BRANDTEKNISK NOTAT

ALDERSRO PLEJECENTER: NR 4 (CENTERDEL) OG NR 8 (DEMENSASFSNIT)

Projekt navn **Svendborg kommune – Udredning brandforhold ved 2 plejehjem**
Projekt nr. **1100049740 – RDK2021N01473**
Modtager **Svendborg kommune**
Dokumenttype **Notat**
Dato **2023-08-14**
Version **01**
Udarbejdet af **CAM, JDH**
Kontrolleret af **AXJ**
Godkendt af **THOMJ**
Bilag

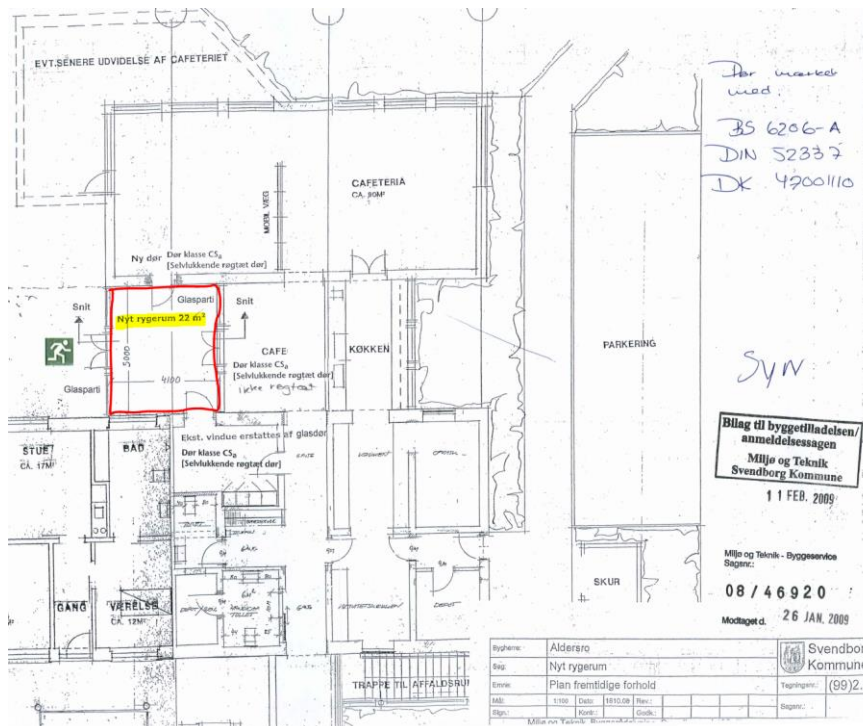
I 2009 er der givet byggetilladelse til en mindre tilbygning på 22 m², indrettet til rygerum (se skitse herunder). Denne tilbygning anses ikke for en større ombygning i forbindelse med denne redegørelse af brandforholdene på plejecenteret.

Figur 2 – Dagcenter

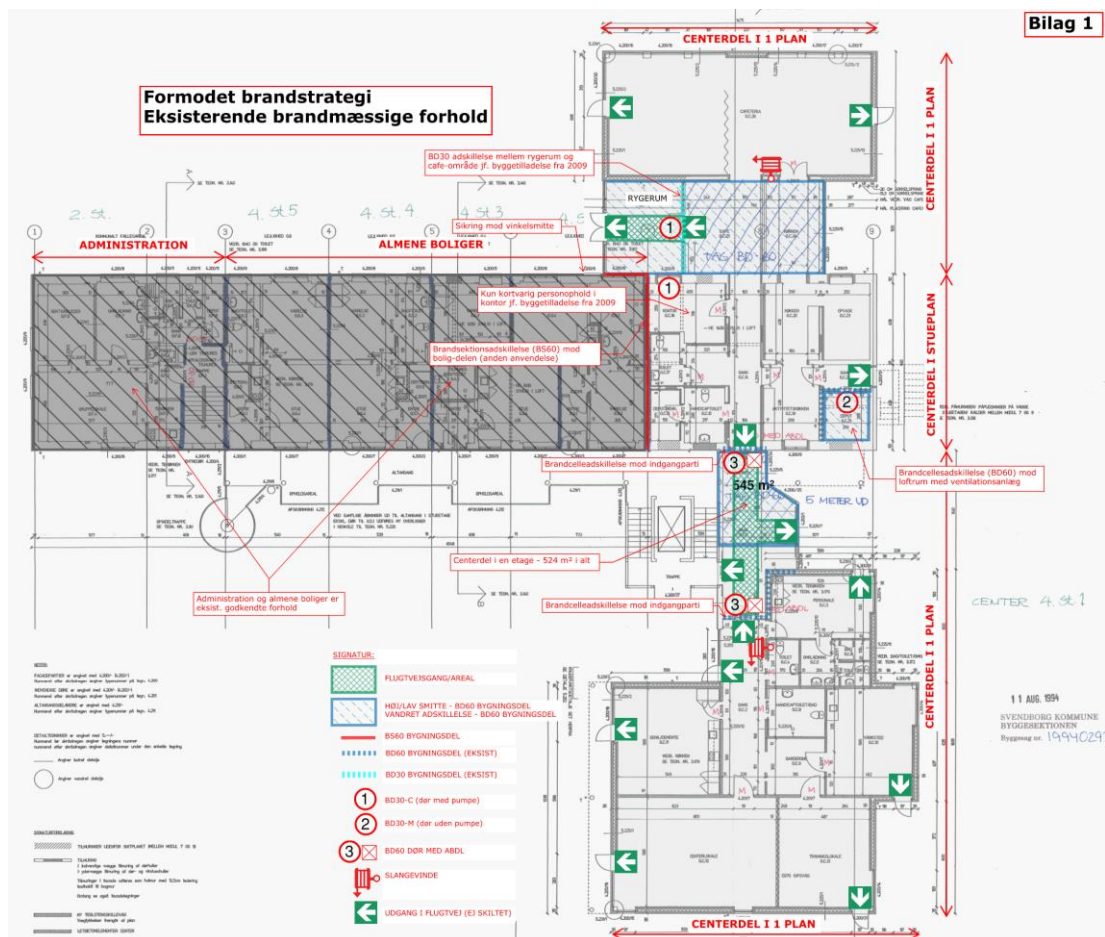
Dagcenter er adskilt fra boligdelen via eksist. væg mod boenheder og eksist. dæk over stueetagen.

Væg mod boligdel er min. ½ stens murværk med forsatsvæg i gipsplader er angivet som BD60 konstruktion, brandcelleadskillelse, men vurderes at kunne opfylde kravet til brandsektionsskillelse (BS60).

Dæk mod overliggende bolig på 1. sal er ifølge tegninger fra ombygningen i 1995 udført med jernbeton/Romadæk (BS60).

Alle opholdsrum har udgang direkte til terræn i det fri, eller flugtmulighed i to retninger.

Nedenfor på figur 2 ses nuværende brandplan for dagcenteret – skitsen er vedlagt som bilag 1. Rygerum på 22 m² tilbygget i 2009, er tilføjet i forbindelse med denne redegørelse.

Figur 3 – Demensafsnit – 1. sal

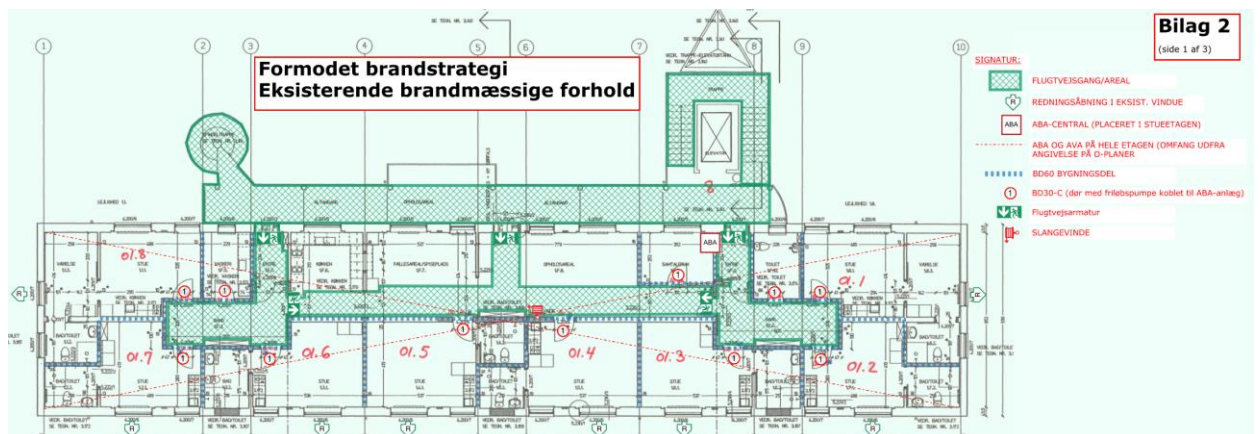
Eksist. etagedæk er BD60, dog krævet/aftalt opgraderet til BD90 lignende forhold, i forbindelse med myndighedsbehandlingen i 1992.

I forbindelse med indretningen til demensboliger i 1992, er der etableret udvendige altangange, med flugtvejstrapper i begge ender af altangangen.

Alle boenheder og opholdsrum har flugtvej via fællesområdet samt redningsåbning i facade.

Nedenfor på Figur 3 ses nuværende brandplan for demensafsnit 1. sal, kælder samt tagetage, hvor brandceller mv. er angivet ud fra klassifikationen på døren til rummet – skitserne er vedlagt som bilag 2.
